1. 조립 오류(4개소) 12점

2. 본체 주어진 치수에 맞게 작성(돌출5), 스케치구속조건(4개소) 28점

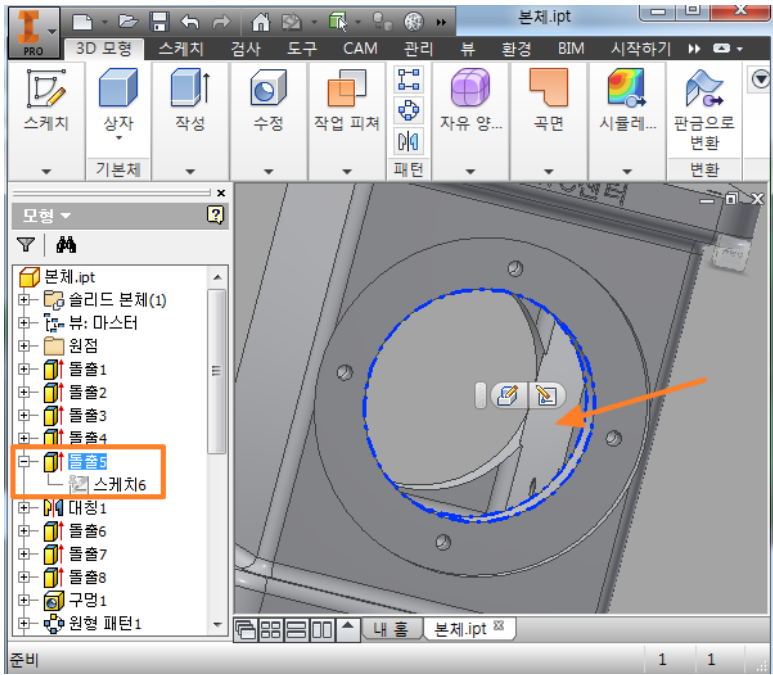
구속 조건 부족 (3개소)

오일 실 조립 방향 반대 (1개소)

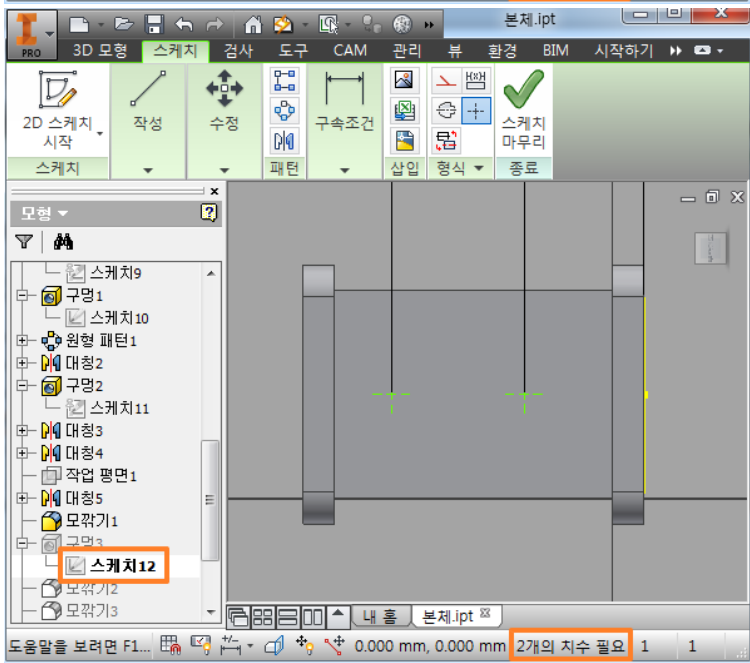
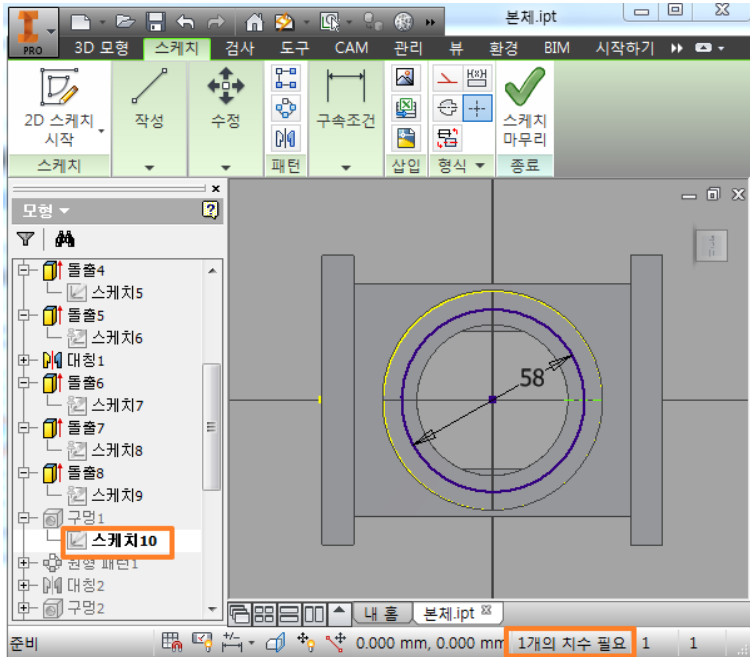
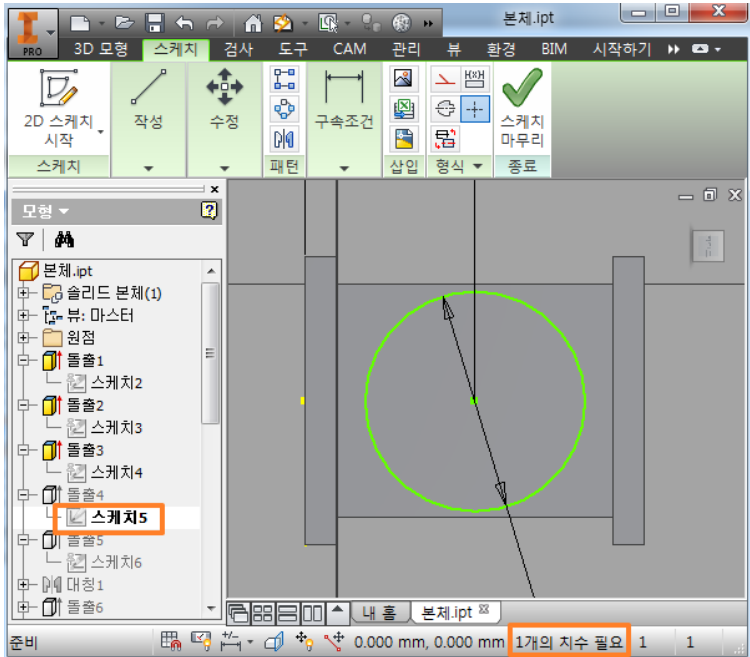
주어진 치수에 맞게 작성(돌출5) – 이 부분에서는 범위 [전체] 옵션을 주어야 합니다.
